**OGGETTO:** [ID\_VIP: 3280] Elettrodotto a 380 kV in doppia terna "S.E. Udine Ovest – S.E. Redipuglia" ed opere connesse, procedura di rideterminazione del decreto di compatibilità ambientale in applicazione della sentenza del Consiglio di Stato n. 3652/2015.

**Elettrodotto a 380 kV in doppia terna  
"S.E. Udine Ovest - S.E. Redipuglia"**

**CONTRODEDUZIONI AD OSSERVAZIONI**

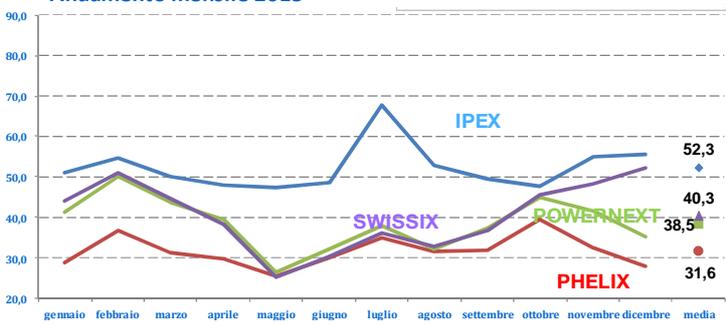
In fase di V.I.A. la Relazione Forestale prodotta, basata sul progetto in autorizzazione (preliminare), aveva stimato un taglio piante pari a circa 6 ha.

Il recepimento in fase di progettazione esecutiva della prescrizione n. 11 del decreto di compatibilità ambientale (riduzione del taglio della vegetazione), contestualmente al recepimento di altre prescrizioni che indirettamente portavano un beneficio sulla componente vegetazionale (n. 13, n. 19, n. 35) ha determinato l'abbattimento dell'impatto dell'opera sulla componente stessa, limitando il taglio piante solo alle aree strettamente necessarie, che in conclusione è pari ad un massimo di circa 0,5 ha.

La corretta ottemperanza della prescrizione è stata verificata dalla Regione FVG con le seguenti note:

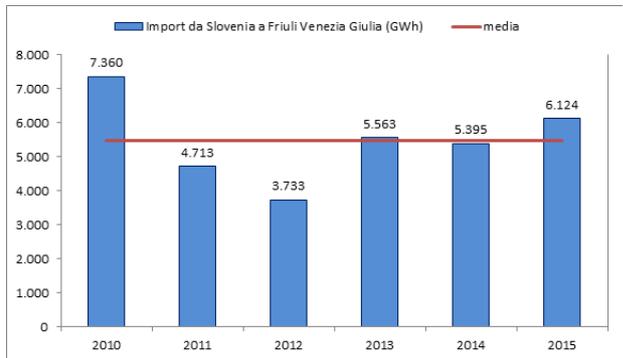
<p>Mitigazioni vegetazionali previste in sede progettuale</p>	<p>a) Viene osservato che nell'ultima proposta progettuale la carenza del progetto di mascheramento della stazione elettrica di Udine Sud è stata sanata;</p> <p>b) Il Prof. Iliceto ha avanzato la possibilità di ridurre la superficie occupata dalla stazione di Udine Sud realizzandola in blindato</p>	<p>a) In verità anche nello studio di impatto ambientale redatto nel 2008 si evidenziava la volontà di realizzare un progetto di ingegneria naturalistica volto a mitigare la presenza della nuova stazione elettrica di Udine Sud e si proponeva uno schema progettuale che è stato successivamente ingegnerizzato e le cui opere civili necessarie (rilevati della S.E. di Udine Sud) sono già state realizzate. Nel nuovo SIA del 2015 è stato quindi possibile presentare il progetto esecutivo che era già stato prescritto dalla CTVIA nella precedente fase ed approvato dalla Regione FVG in fase di ottemperanza alle prescrizioni;</p> <p>b) La relazione del Prof. Iliceto che, si ricorda, è stata prodotta a maggio 2012 circa 10 mesi dopo l'emanazione del Decreto di Compatibilità Ambientale, proponeva di realizzare la Stazione di Udine Sud in blindato non tanto per volontà di "risparmiare" terreno agricolo, quanto, invece, per la necessità, derivate dalla soluzione di tracciato proposta per il nuovo elettrodotto a 380 kV, di dover obbligatoriamente collocare la stazione elettrica in un'area industriale già infrastrutturata senza, peraltro, considerare che i tracciati dell'elettrodotto in entrata ed uscita dalla stazione sarebbero andati ad interferire con le aree urbanizzate circostanti l'abitato e le frazioni di Pavia di Udine. L'ipotesi di stazione in blindato proposta dal Prof. Iliceto era, quindi, dipendente dalla scelta di tracciato, e non una condizione da porre sempre e comunque in ogni situazione progettuale.</p>
